Ministero della Transizione Ecologica

Commissione Tecnica di Verifica dell'Impatto Ambientale – VIA e VAS

Parere n. 175 dell' 8 novembre 2021

Progetto:	<p><i>Variante ex Art. 169 Dlgs n. 163/2006</i></p> <p><i>Linea ferroviaria AV/AC Verona – Padova Primo Lotto Funzionale Verona - bivio Vicenza (escluso Nodo di Verona Est)</i></p> <p><i>Varianti in recepimento delle prescrizioni nn. 27, 29, 30, 31, 51, 57, 74, 137 e della raccomandazione n. 1 formulate nell'Allegato 1 della delibera CIPE n. 84/2017</i></p> <p>IDVIP 6296</p>
Proponente:	<i>Consorzio Iricav Due</i>

Figura 3 – Variante PR.27 - Allargamento sottopasso SP39 per inserimento pista ciclabile (in rosso la pista ciclabile).

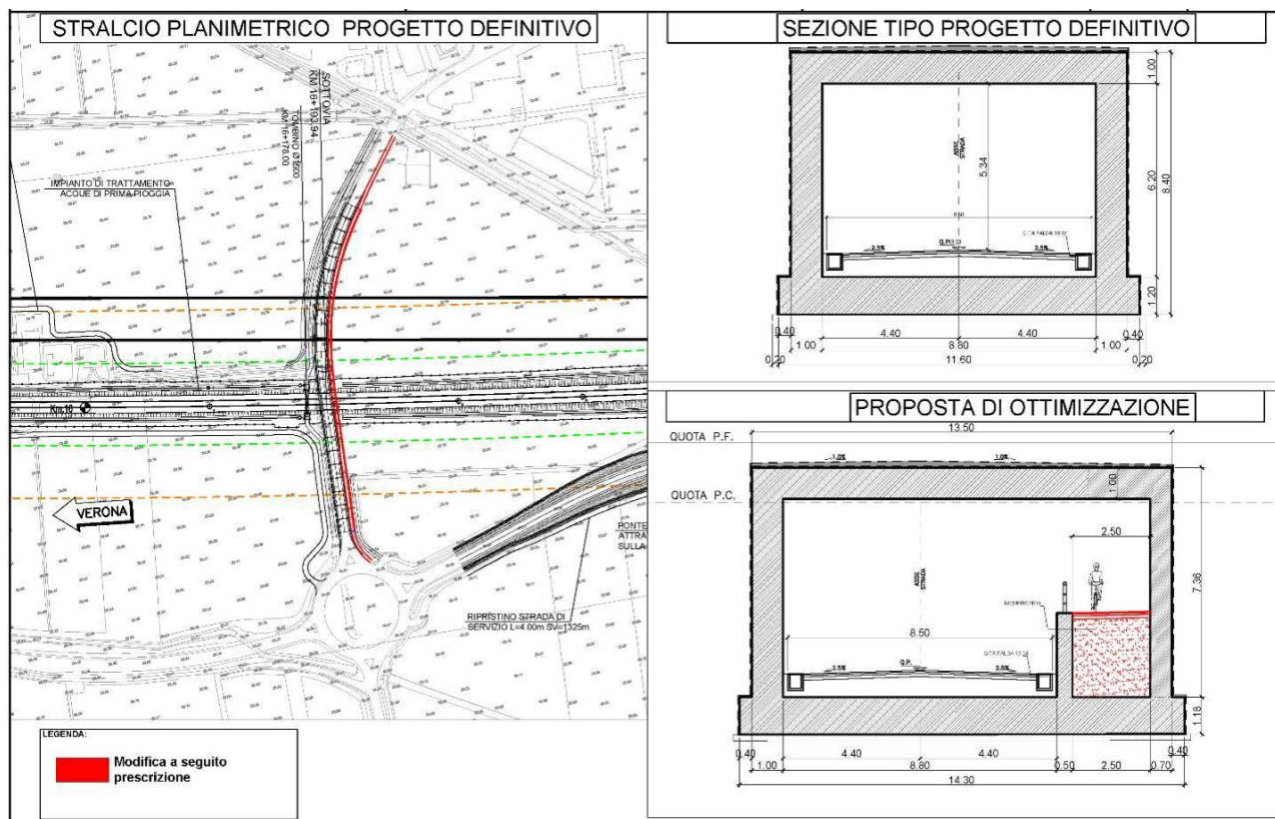
MODIFICA PROGETTUALE: Le modifiche oggetto di variante consistono in opere di risistemazione della strada provinciale SP39 al km 16+193 a seguito del sottoattraversamento della futura linea AV, sia da parte della strada stessa, che di una pista ciclabile (Fig.3).

Considerando che il progetto di ottimizzazione del sottopasso insiste sugli stessi ambiti paesaggistici del Progetto Definitivo approvato e che le opere aggiuntive saranno prevalentemente in sotterraneo si può affermare che, rispetto a quanto già valutato in sede di approvazione del Progetto Definitivo, **gli impatti a carico della componente paesaggio risultano essere invariati.**

Considerando che l'integrazione della pista ciclabile nel sottopasso non comporta impatti aggiuntivi in merito alla riduzione di permeabilità ecologica, si ritiene che non vi siano sostanziali differenze rispetto a quanto già approvato e pertanto gli impatti a carico **gli impatti degli ecosistemi si possono considerare nulli.**

L'inserimento della pista ciclabile all'interno del sottopasso viario richiederà inevitabilmente un ampliamento della sezione dello scatolare e, di conseguenza, un ampliamento delle sezioni di scavo durante le operazioni di cantiere con una maggiore occupazione di suolo; tale incremento è comunque da ritenersi del tutto trascurabile se rapportato agli impatti già valutati per la realizzazione dell'intera linea ferroviaria. In fase di esercizio non si riscontrano differenze sostanziali rispetto a quanto valutato nel Progetto Definitivo. In conclusione, **non si riscontrano impatti aggiuntivi rispetto a quanto già valutato.**

L'ottimizzazione della viabilità esistente attraverso la realizzazione di una pista ciclabile all'interno del sottovia non avrà ricadute a carico delle acque superficiali e pertanto **non si ravvisano impatti aggiuntivi rispetto a quanto già valutato.**

Figura 5 – Variante PR.29 – Planimetria e profilo longitudinale del nuovo viadotto Grena

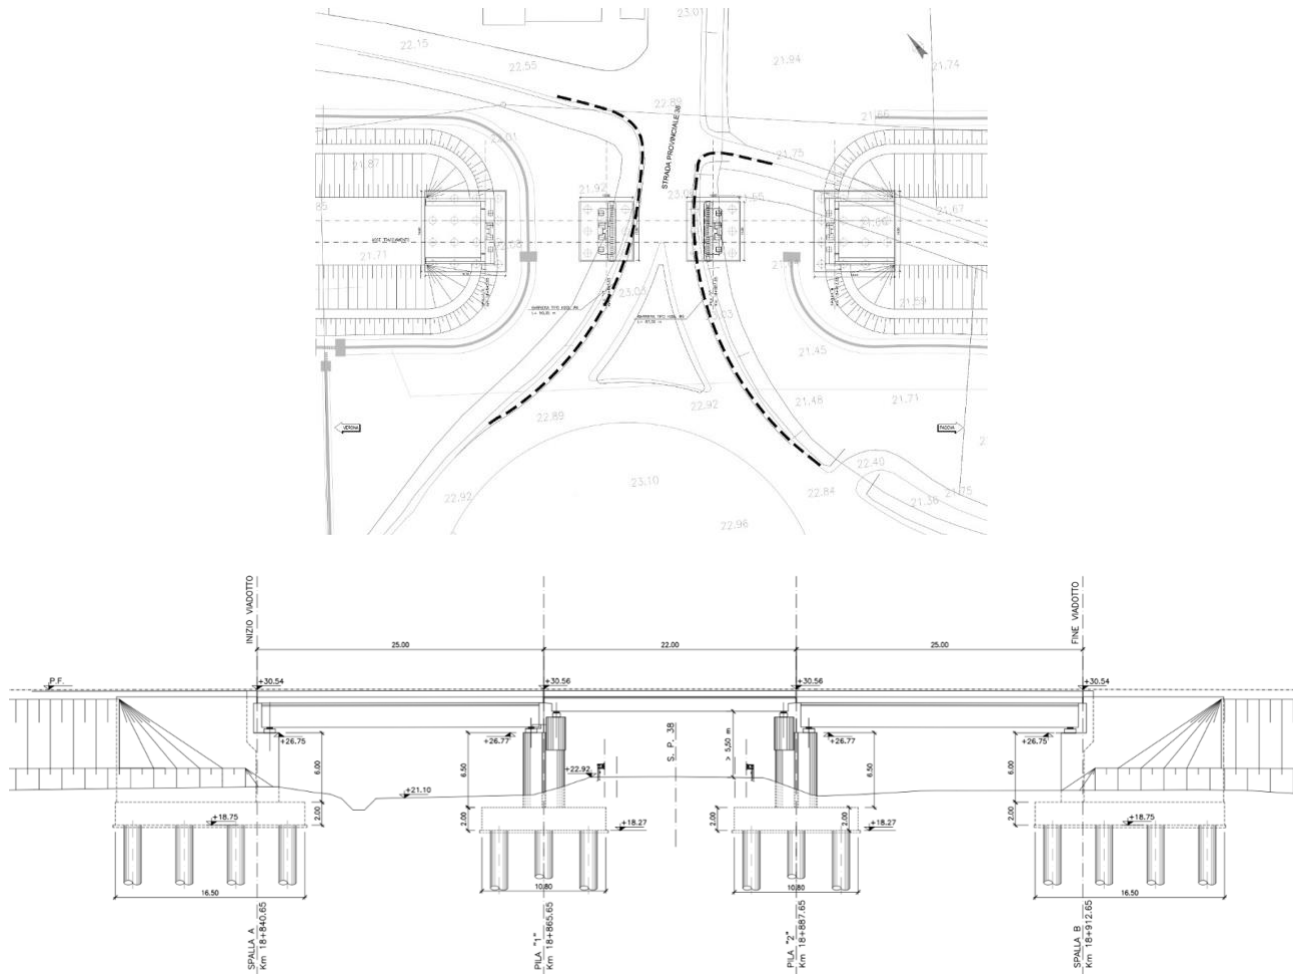
MODIFICA PROGETTUALE: le modifiche oggetto di variante consistono in opere di realizzazione del viadotto "Grena", per una lunghezza di 72 m (Figg. 4 e 5). Il viadotto si sviluppa tra le progressive 18+840.65 e 18+912.65, ed è costituito in totale da n.3 campate di cui due di luce pari a 25 m e una di luce pari a 22 m. L'impalcato da 25 m è costituito da 4 travi prefabbricate in c.a.p. e dal getto di completamento in opera della soletta in c.a., mentre l'impalcato da 22 m è a travi incorporate in acciaio. La larghezza complessiva dell'impalcato è pari a 13,4 m, su cui gravano 2 binari posti ad interasse pari a 4,50 m.

Le opere previste si configurano come una modifica di un tratto della linea ferroviaria di progetto e prevedono la sopraelevazione della linea ferroviaria al fine di evitare la realizzazione del cavalcaferrovia. La soluzione di Variante comporta solo un graduale innalzamento del profilo morfologico lungo la traiettoria stessa della linea AV-AC. La soluzione del cavalcaferrovia prevista dal Progetto definitivo risulterebbe invece molto più impattante nella modificazione delle condizioni percettive conseguente all'incremento delle aree artificializzate (nuovi tratti viari) ed alla presenza di nuovi manufatti (rilevato e viadotto sopraelevato per il sovrappasso della ferrovia); inoltre, alcuni tratti delle nuove viabilità previsti dal Progetto Definitivo avrebbero interessato le aree vincolata paesaggisticamente ai sensi dell'art. 142 del D.Lgs. 42/2004.

In conclusione, nella soluzione progettuale di variante, **gli impatti a carico della componente paesaggio possono essere considerati in riduzione rispetto a quanto valutato nel progetto definitivo approvato.**

In conclusione, nella soluzione progettuale di variante, **gli impatti sugli ecosistemi si possono considerare in riduzione rispetto a quanto valutato nel progetto definitivo approvato.**

Pertanto, se si confronta la soluzione progettuale di variante con il progetto definitivo approvato, **gli impatti sulla matrice suolo si possono considerare invariati, rispetto alla linea ferroviaria, e in riduzione rispetto alla non realizzazione del cavalcaferrovia.**

In conclusione, le modifiche della variante oggetto di valutazione non determineranno impatti aggiuntivi a carico delle acque superficiali rispetto al progetto già approvato.

Figura 6 – Variante pr. 30 - Realizzazione strada di collegamento tra variante urbanistica 70 (pk 18) e viabilità esistente

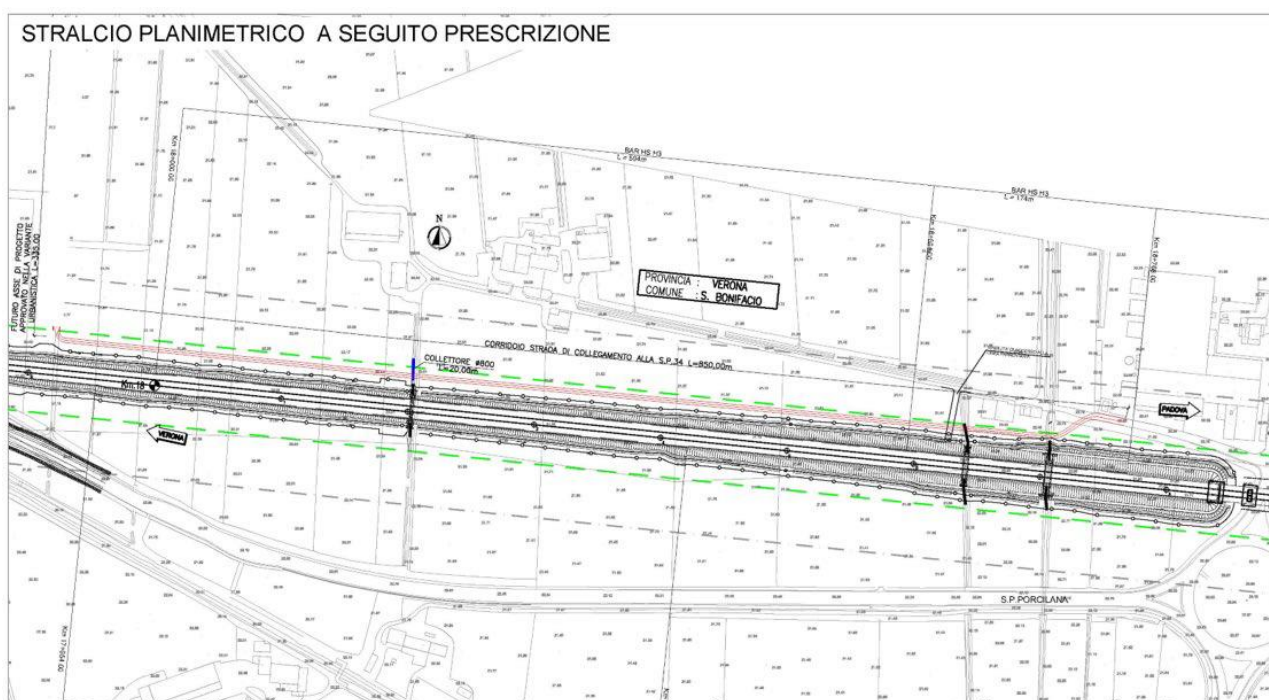
MODIFICA PROGETTUALE: le modifiche oggetto di variante consistono in opere di rammaglio della viabilità esistente con quella in fase di progetto su altra area, al fine di mantenere i collegamenti di viabilità locale dell'intera area (Fig.6). In particolare, l'intervento di progetto consiste nella realizzazione di un nuovo tratto di strada che collega via Porcilana (in prossimità della rotatoria esistente all'incrocio tra la via Porcilana stessa e la Strada Provinciale 38) e la zona di futura realizzazione a ovest di questa. La sezione adottata consiste in due corsie da 3,25 m con due banchine da 0,50 m, per una larghezza totale della piattaforma di 7,50 m. Il rilevato è protetto da uno strato di terreno vegetale inerbito di spessore 30 cm; il margine del pavimentato ha un cordolo in cls corrente ai lati della banchina, dotato di aperture a intervalli di 15 m per consentire lo scarico delle acque meteoriche. L'andamento orizzontale inizia con il collegamento ad una strada minore esistente ove è previsto l'inizio della variante urbanistica N.70, di futura realizzazione. In prossimità a questa connessione è stata prevista una curva a circa 90° e di qui la strada prosegue parallela alla linea ferroviaria AV/AC. Il tracciato interseca due tombini e li scavalca sollevandosi dal piano di campagna. Allo scopo di evitare che il solido stradale incontri quello ferroviario, è stato previsto un muro di sostegno di sottoscarpa. La sezione terminale della strada si inserisce con incrocio a "T" sulla via Porcilana in prossimità della rotatoria esistente.

Per quanto riguarda la componente del paesaggio i potenziali impatti riguardano la modificazione delle condizioni percettive conseguenti alla realizzazione della viabilità di variante. La nuova infrastruttura sarà realizzata in sede prossima e parallela alla Linea AV-AC, con un'occupazione di suolo estremamente ridotta, trattandosi infatti di circa 100 m di tracciato su una lunghezza complessiva di circa 1 km. Di conseguenza, dal punto di vista della percezione visiva, **il nuovo manufatto non comporterà un significativo impatto aggiuntivo rispetto a quello che sarà generato dalla realizzazione della nuova linea ferroviaria.**

Figura 8 – Variante PR. 51 - Modifica piazzali, deposito del sale e parcheggi a servizio del casello Verona est

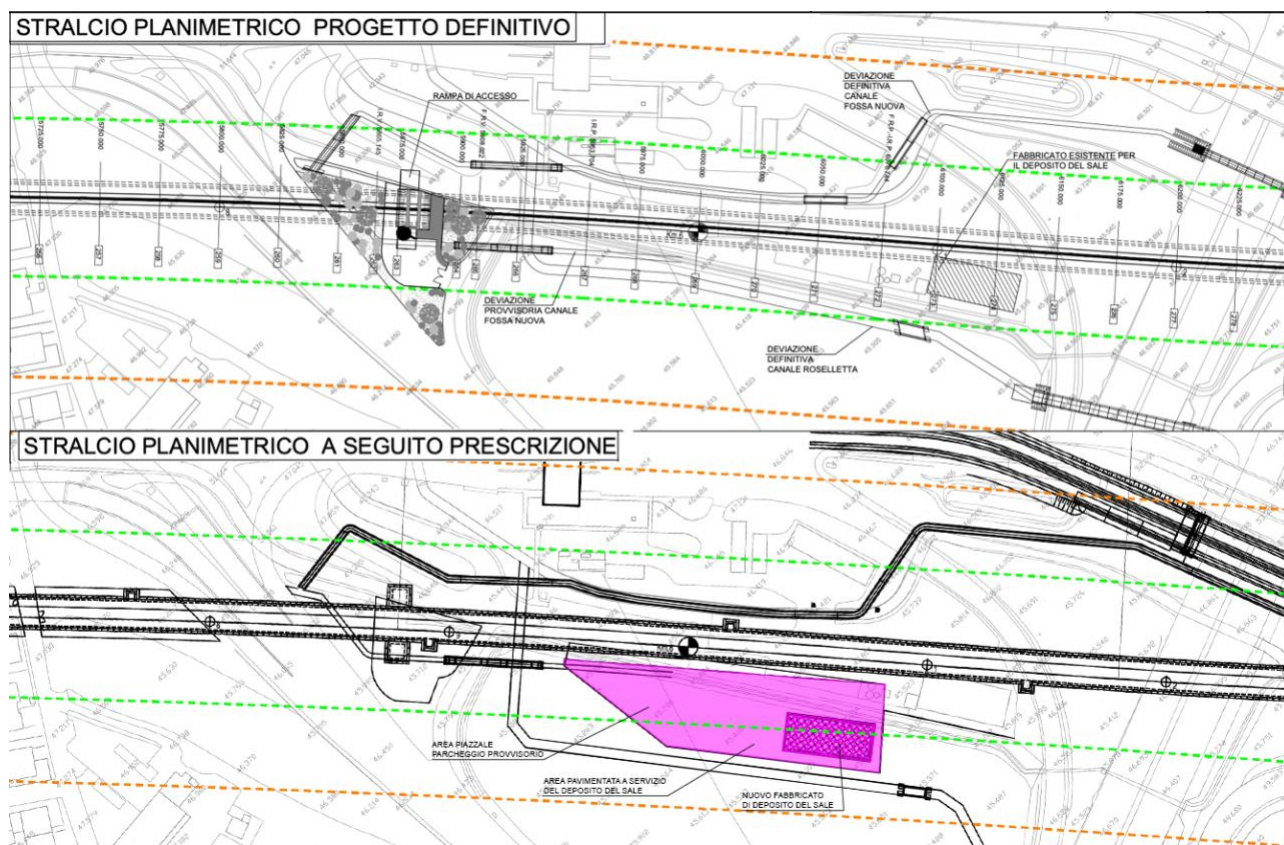
MODIFICA PROGETTUALE: Il progetto di variante prevede lo spostamento permanente del deposito del sale attualmente esistente presso le aree tecniche del casello autostradale di Verona Est attraverso la realizzazione di un nuovo fabbricato per il deposito del sale e di un piazzale annesso; tale piazzale sarà in parte a servizio del deposito stesso e in parte adibito a parcheggio provvisorio a servizio del casello autostradale sopra richiamato. Tali opere, richieste dall'ente gestore del tratto autostradale, sono funzionali al mantenimento in esercizio del deposito del sale e dei relativi piazzali durante la cantierizzazione dell'opera, e in particolare durante la realizzazione della galleria artificiale per il sotto-attraffersamento autostradale da parte della nuova Linea AV-AC. Il nuovo deposito del sale e il relativo piazzale occuperanno un'area interclusa delimitata dal casello autostradale ad est, dall'autostrada a sud, e ad ovest dal ramo di innesto della tangenziale-sud (Fig.8).

Considerando infine che il nuovo deposito del sale avrà caratteristiche tipologiche e dimensionali simili a quello esistente, che si trova a pochi metri di distanza dal nuovo sedime e di cui si prevede la demolizione, si può affermare che **la variante non determinerà modifiche alla percezione del paesaggio rispetto allo stato di fatto.**

Figura 9 – Variante PR 57 - AUTOSTRADA BS-PD. DEVIAZIONE A4 A 110 KM/H CON PARZIALE DEROGA PARAMETRI CINEMATICI E DEMOLIZIONE CAVALCAVIA DI SVINCOLO

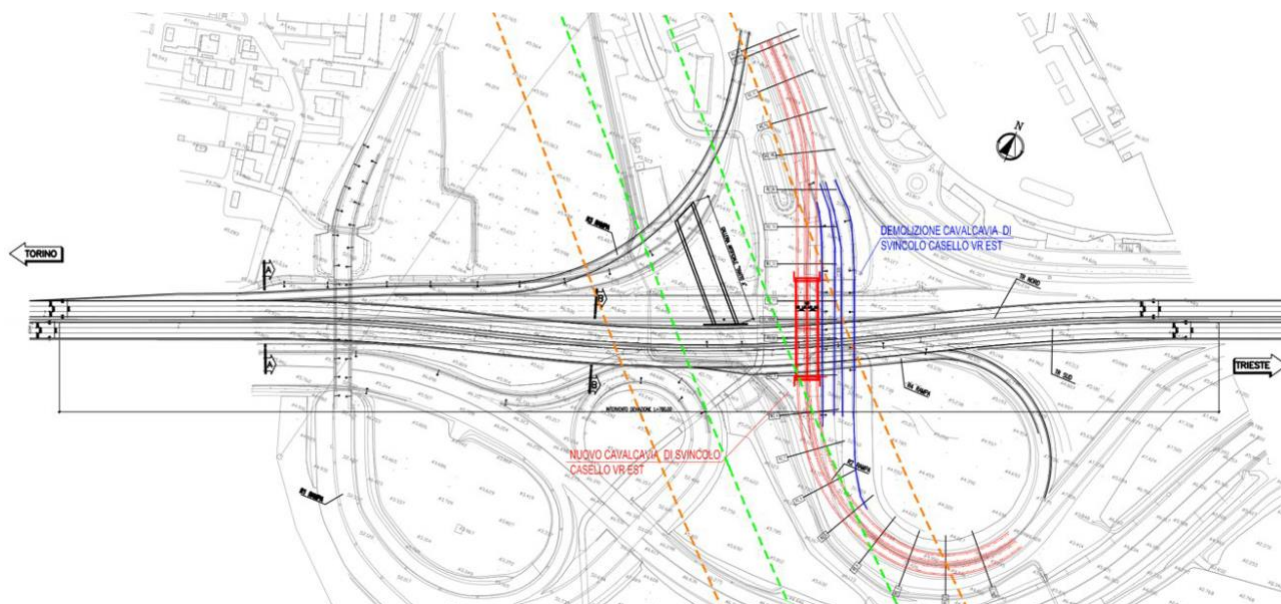
MODIFICA PROGETTUALE Il tracciato della nuova linea ferroviaria sottoattraversa alla progressiva 6+210, in galleria artificiale, l'asse della autostrada A4, gestita dalla Società Autostrada Brescia-Padova. L'attraversamento è ubicato in corrispondenza dello Svincolo Verona Est in località San Martino Buonalbergo (Fig.9).

In questa fase, a valle delle richieste pervenute in ambito CdS dalla Società Autostrada Brescia-Padova, è stata definita una geometria tale da permettere una velocità di progetto di 110km/h; ciò ha però richiesto la demolizione e la ricostruzione del cavalcavia esistente lungo lo svincolo a trombetta autostradale.

In merito agli impatti paesaggistici dell'opera si evidenzia che la variante consiste in una modifica planimetrica di un'opera esistente e che il nuovo tratto di svincolo si svilupperà sempre all'interno dei sistemi di rampe in ingresso e in uscita al Casello Autostradale di Verona Est. Per quanto riguarda il rifacimento dell'impalcato la soluzione di progetto è stata guidata dalla precisa volontà di conferire una certa qualità architettonica all'infrastruttura, in modo che questa assumesse il ruolo simbolico di riferimento urbano sia per chi transita in zona e sia per chi viaggia in autostrada. Pertanto, **si può affermare che la variante non determinerà modifiche alla percezione del paesaggio rispetto allo stato di fatto.**

In merito agli impatti a carico della qualità delle acque, la variante di progetto non comporta modifiche rispetto allo stato di fatto. Il rifacimento della rampa di svincolo e del cavalcavia prevedrà anche il rifacimento del sistema di raccolta e smaltimento delle acque di piattaforma. In base a tali considerazioni è possibile sostenere che **i potenziali impatti a carico della componente analizzata sono del tutto trascurabili.**

Figura 10 – Variante PR. 74 - REALIZZAZIONE ATTRAVERSAMENTO IDRAULICO TORRENTE VALPANTENA AL KM 0+751,35

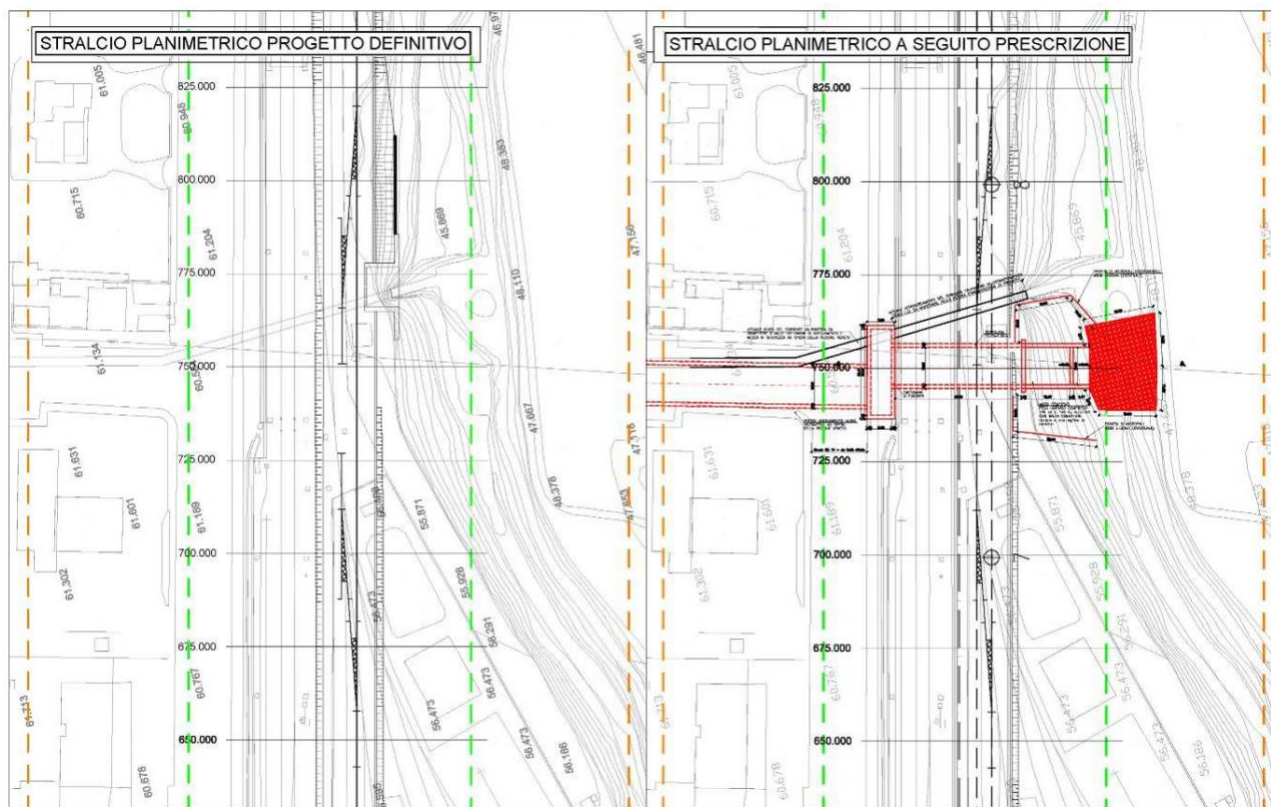
MODIFICA PROGETTUALE Il Torrente Valpantena interferisce con il tracciato dell'Alta Velocità in corrispondenza di San Michele Extra a Verona; la nuova sede ferroviaria, in affiancamento alla linea storica esistente, attraverserà il torrente mediante un nuovo scatolare, di dimensioni esterne 7.80 x 6.90 m con una sezione idraulica 6 x 5 m (Fig.10). Per il sottoattraversamento della Linea Storica si adotterà la tecnica dello spingi tubo, con varo del monolite da valle verso monte e completamento dello scatolare con getti in opera strutturalmente solidali al monolite varato. La lunghezza totale dello scatolare è di 34 m, di cui 17 m sono formati dal monolite e altri 17 m dallo scatolare gettato in opera.

La variante oggetto di analisi, come evidenziato negli stralci sopra riportati, è situata nella zona ad est del centro abitato di Verona (VR). La porzione della Linea AV/AC Verona-Padova interessata dalla modifica si trova al km 0+751,35. Sono state valutate le seguenti componenti ambientali: paesaggio, ecosistemi, suolo, acque superficiali.

Figura 11 – Variante PR. 137 - PERCORSO CICLOPEDONALE SU CAVALCAFERROVIA IV08

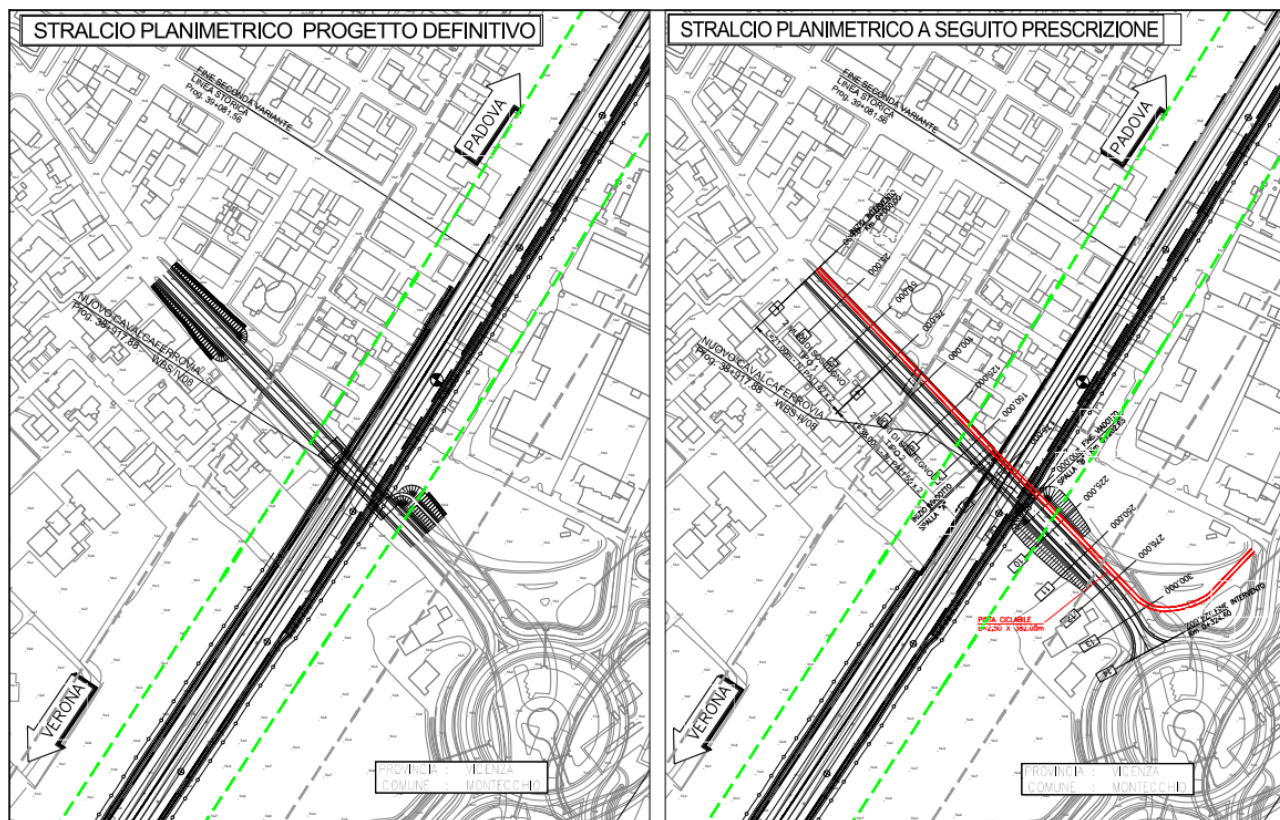
MODIFICA PROGETTUALE: La modifica è inserita nell'ambito della progettazione delle opere di scavalco lungo la strada statale SS500 Via Battaglia in corrispondenza del km 38+917.88 della linea AV/AC. Nell'ambito dei lavori di rifacimento del cavalcaferrovia IV08 sarà realizzata anche una pista ciclabile avente una larghezza di circa 3 m e una lunghezza pari a 384 m (Fig.11). Tale percorso permetterà di dare continuità a quello previsto negli ambiti urbanizzati limitrofi a nord e sud del cavalcaferrovia.
